Oggetto: Legge 267/98. Opere di manutenzione straordinaria del fiume Lambro nel tratto tra i Comuni di Nibbionno e Villasanta. Parere sul progetto definitivo.

MANUTENZIONE STRAORDINARIA DEL FIUME LAMBRO E AFFLUENTI NEL TRATTO TRA I COMUNI DI NIBIONNO E VILLASANTA

PROGETTO DEFINITIVO-ESECUTIVO RISPOSTE AD OSSERVAZIONI

Figura 1 – Estratto planimetria catastale con indicazioni mappali Emerald Pool Srl

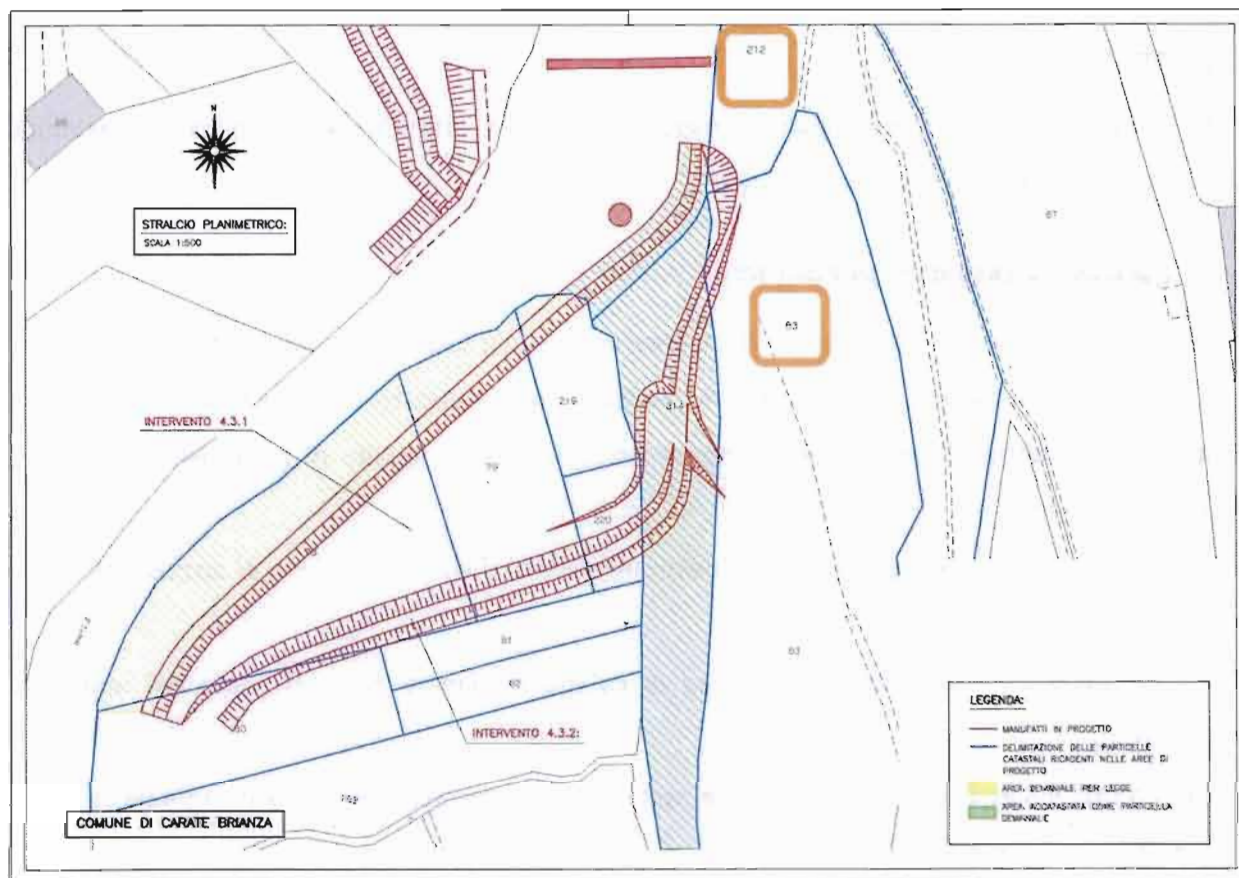
Nel caso specifico i mappali di proprietà della Emerald Pool Srl sono in n° 83 e 212 (Figura 1).

Figura 2 – Estratto tavola proposta di modifica ingresso area intervento

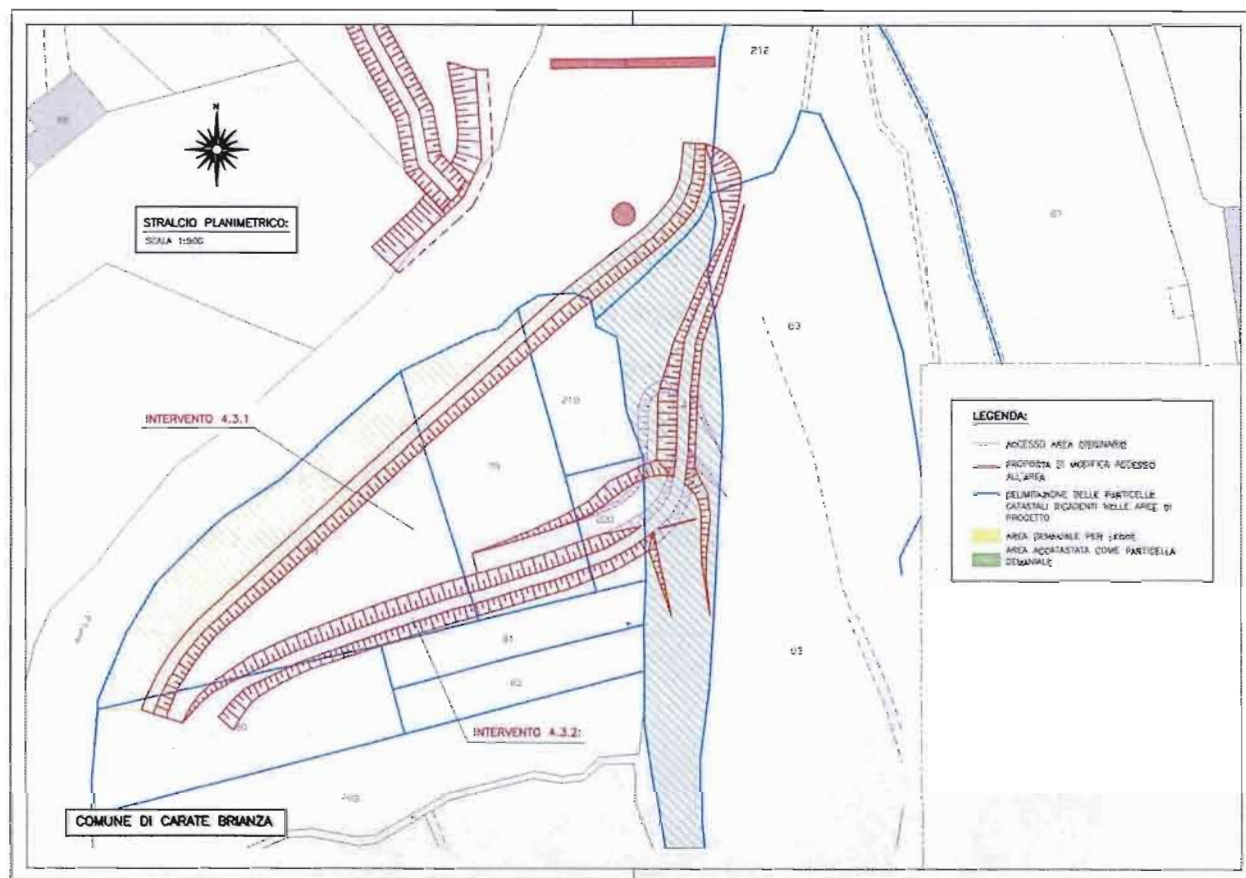
1. spostamento dell'accesso per la manutenzione da area privata ad area demaniale;

In data 03/12 è stata inviata alla Direzione ed all'ufficio urbanistica del Parco della Valle del Lambro, una proposta di modifica dell'area d'ingresso all'opera in progetto in Comune di Carate Brianza (intervento 4.3.2). Con l'obiettivo di raccogliere le osservazioni espresse durante l'incontro del 12/11/2014 con l'Arch. Filocca, presente a nome della società Emerald Poll Srl, si è proposto di deviare la rampa di collegamento al nuovo rilevato arginale, nell'area demaniale (mappale 314), senza coinvolgere i terreni di proprietà della società suddetta (mappale 83) (Figura 2).
